Oggetto: Roma Capitale. Stadio della Roma in loc. Tor di Valle. Adeguamento del progetto definitivo relativo allo Stadio della Roma a Tor di Valle, Legge 27 dicembre 2013 n. 147 art. 1 comma 304 – 305 - Legge 7 agosto 1990 n. 241 e smi. - Invio richieste di chiarimenti e proposte in sede di Conferenza di Servizi sul Progetto definitivo adeguato.

Osservatorio sull'intervento di trasformazione dell'area di TOR di VALLE - STADIO della
ROMA - **AGGIORNAMENTO del 10 OTTOBRE 2017**

³ Mappa in STADIO DELLA ROMA - TOR DI VALLE, OUS - Nuovo Asse di Collegamento allo Stadio (Senza Ponte di Traiano) - Relazione generale e Stima Parametrica, del 05.09.2017

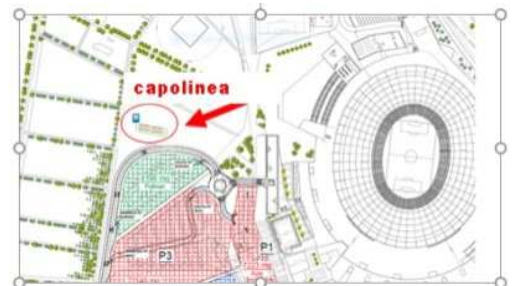
- modificare l'innesto di uscita da Via del Fosso del Torrino affinché sia possibile immettersi sulla Rampa A di SV01 e giungere più facilmente ai parcheggi P3 e P4
- spostare più a sud, nel nuovo asse di collegamento allo stadio, all'altezza del parcheggio moto del P4, la svolta per la inversione di marcia ora prevista all'altezza del parcheggio auto², abbreviando il percorso da Via Fosso del Torrino verso il GRA. La richiesta è esemplificata dalla figura a fianco³.
